改善箇所説明図

《 天井エアユニットカバー 》

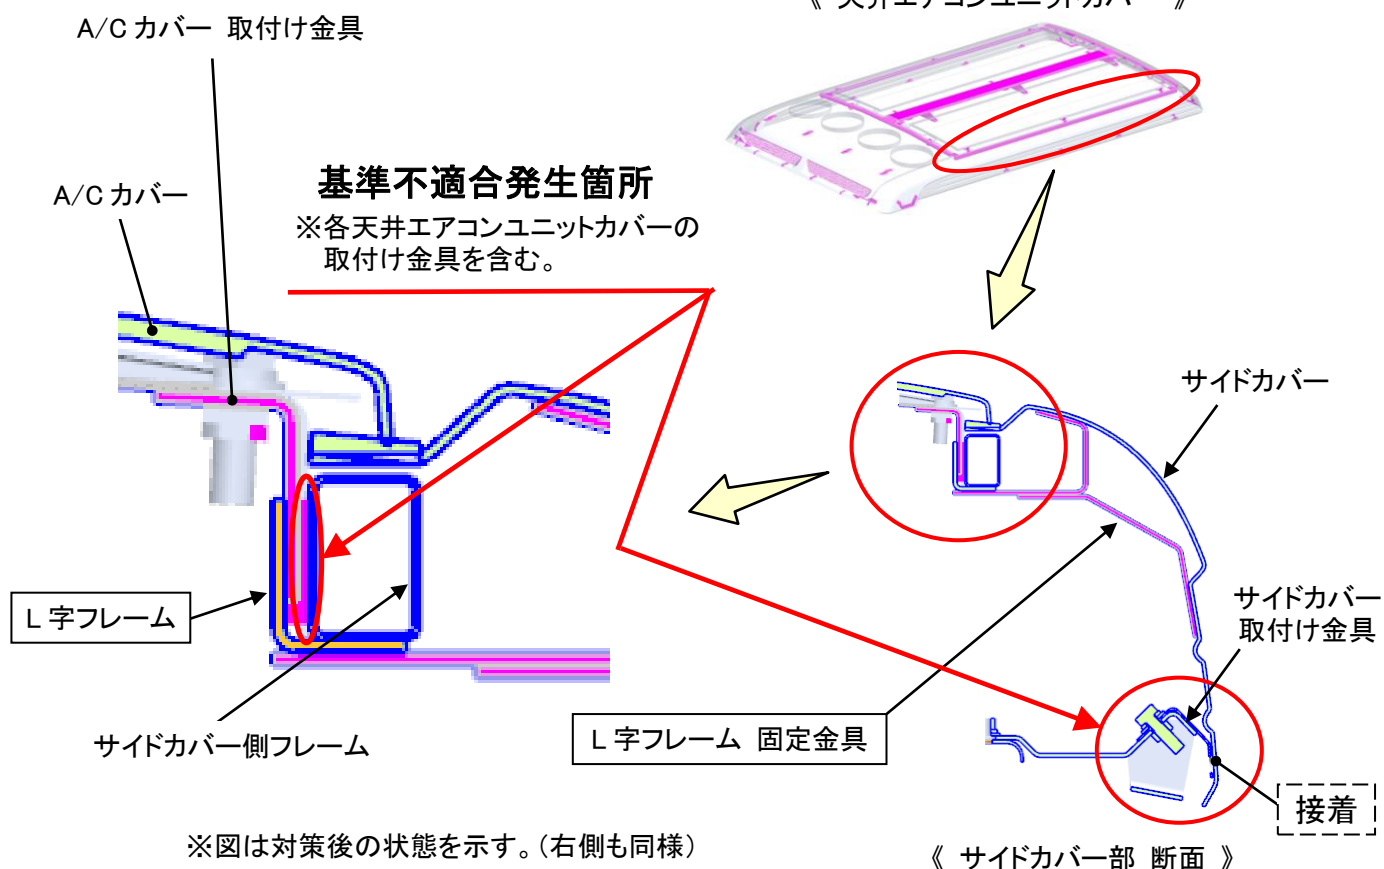
大・中型観光バスにおいて、天井エアユニットの樹脂製カバーを固定する金具類の防錆処置が不適切なため、当該金具類に錆が生じるものがある。そのため、そのままの状態で使用を続けると、当該金具類の接合力が錆の進行によって低下し、最悪の場合、強い横風等を受けるとカバーが持ち上がって固定部が破損し、天井エアユニットからカバーが脱落するおそれがある。

全車両、各天井エアユニットカバーの取付け金具を点検し、剥離が認められた場合はリベットによる固定を追加すると共に、サイドカバー側フレームのカバー固定部にL字フレームを追加する。

注： は追加する部品を示す。

は剥離が認められた場合に、リベットによる固定を追加する箇所を示す。
